千葉港港湾計画資料(案)

－ 軽易な変更 －

千葉港港湾管理者

立地企業の要請に対処するため、五井地区において専用埠頭計画の変更をする。

図 2 - 2 - 4 専用埠頭計画の変更位置

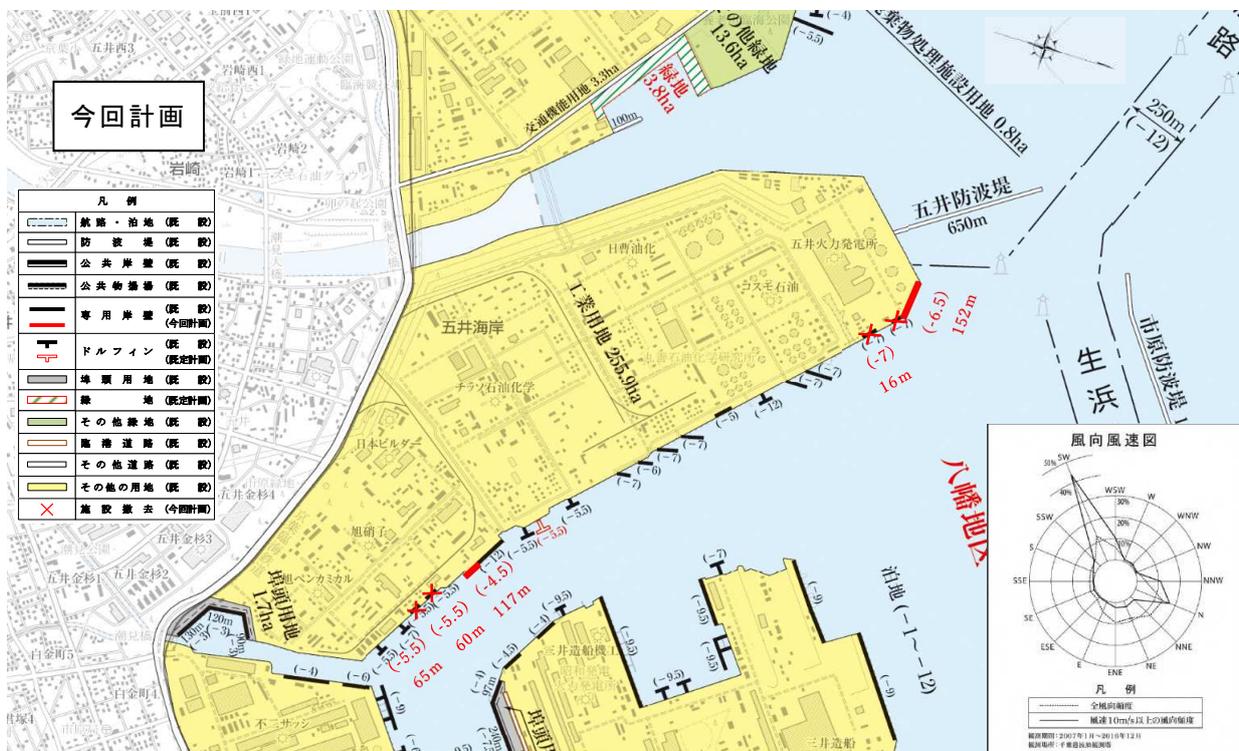
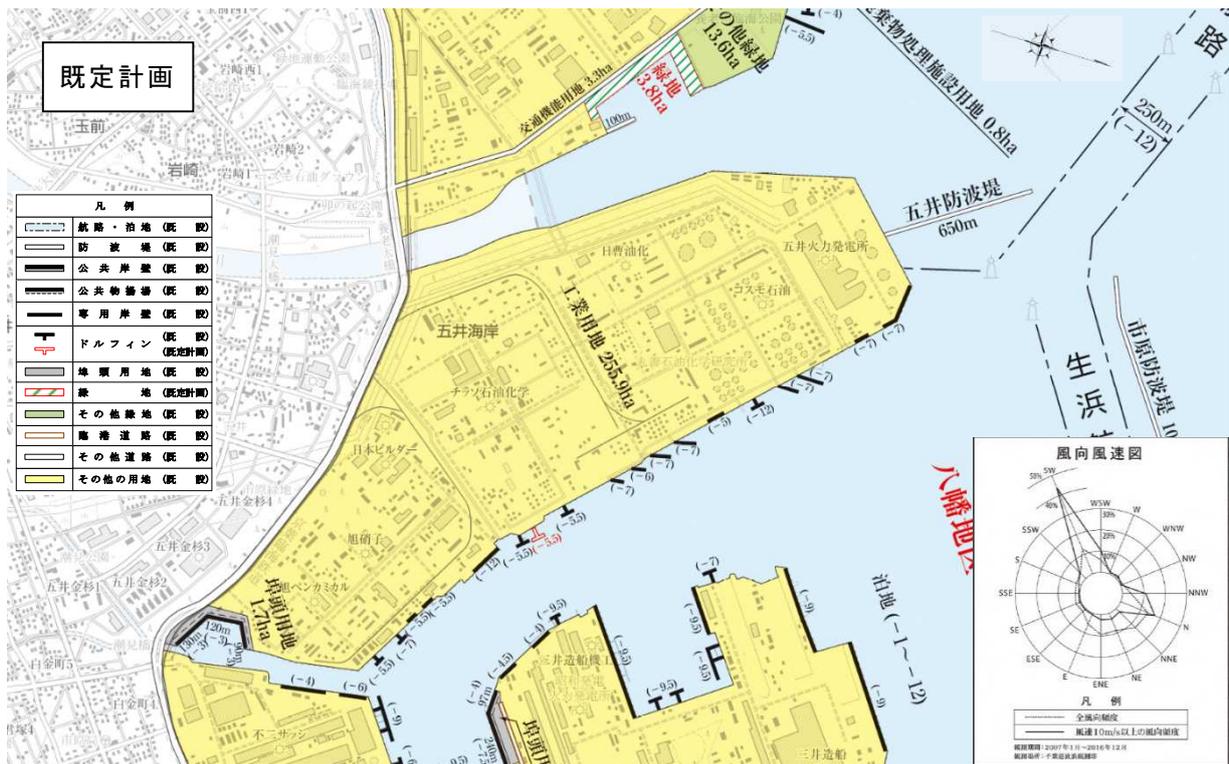
五井地区において、五井火力発電所は運転開始から 50 年が経過しており、経年劣化した発電設備を高効率な設備に更新するため、既設の発電所設備を撤去し、撤去した跡地に新たな発電設備を建設する計画がある。

これに伴い、既存の港湾施設の諸元に変更が生じることから、専用埠頭計画を変更する。

また、AGC(株)千葉工場（旧 旭硝子(株)）の専用岸壁については、企業活動上必要な施設として新規に計画へ位置付けるもの、さらに既存施設の老朽化に伴い、廃止をする施設が生じたことから港湾施設の諸元が変わるため、専用埠頭計画を変更する。

| 地区名 | 施設名称 | 施設規模 | 状況 | 施設の規模及び配置の考え方 |
|------|-----------|------------------------|---------|---------------------------|
| 五井地区 | 製品岸壁 | (-4.5) × 117m 1 バース | 新規計画 | 1,000D/W 級の船舶に対応できる規模とする。 |
| | 揚油埠頭 | (-6.5) × 152m 1 バース | 既設の変更計画 | 1,600D/W 級の船舶に対応できる規模とする。 |
| | 物揚場（棚式） | (-7) × 16m 1 バース | 施設廃止 | — |
| | AGC 1 号栈橋 | (-5.5) × 60m 1 バース | 施設廃止 | — |
| | AGC 2 号栈橋 | (-5.5) × 65m 1 バース | 施設廃止 | — |
